## Evidenční list změny stavby

Název a číslo stavby: **Žlutice, rekonstrukce ul. Dukelských hrdinů**číslo objektu/  
číslo změny objektu:

Změnový list č.1 . ke stavbě „Žlutice, rekonstrukce ul. Dukelských hrdinů“

**Příloha č.7 – Situace k změně rozšíření ploch ulice Čechova ZM č.3**

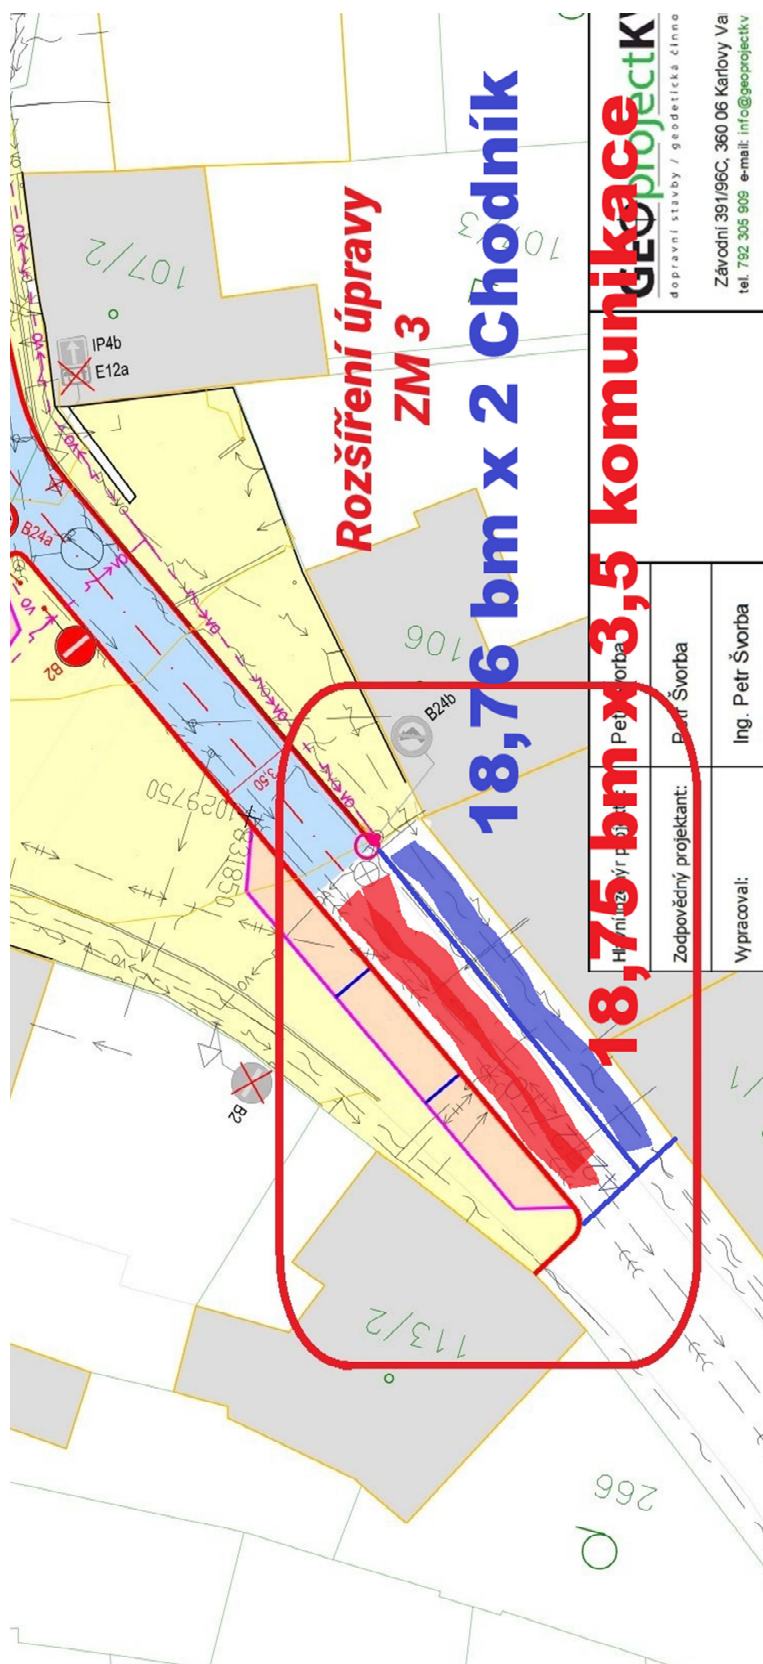
- Změnový list č. 1 – Změnový list řeší, záměnu vrstvy stabilizace tl.16 za vrstvu štěrkodrtě tl. 15 cm a zpevnění pláň geotextílií. Důvodem jsou nízko uložené stávající inženýrské sítě, zejména teplovod. Novým řešením je zlepšení jejich ochrana. Současně je lepší odvod dešťových vod.
- Změnový list č. 2 – Změnový list řeší osazení žulových obrubníků u nově osazených ekodreinů. Toto řešení zvyšuje ochranu ekodreinů a jejich ochranu proti poškození. Dále zvyšují kapacitu zachycení povrchových vod. Je to stejné řešení jako v ulici Karlovarská.  $6 \times 3,5 \times 2 = 42 \text{bm}$
- Změnový list č. 3 – Změnový list řeší požadavek investora o prodloužení (dorovnání) nově budovaných ploch v ulici Čechova. Délka úpravy 18,75 bm, šířka chodníku 2m a šířka komunikace 3,5 bm. Jedná se o nové plochy v celkové výměře  $18,75 \times 5,5 \text{m} = 103,13 \text{ m}^2$
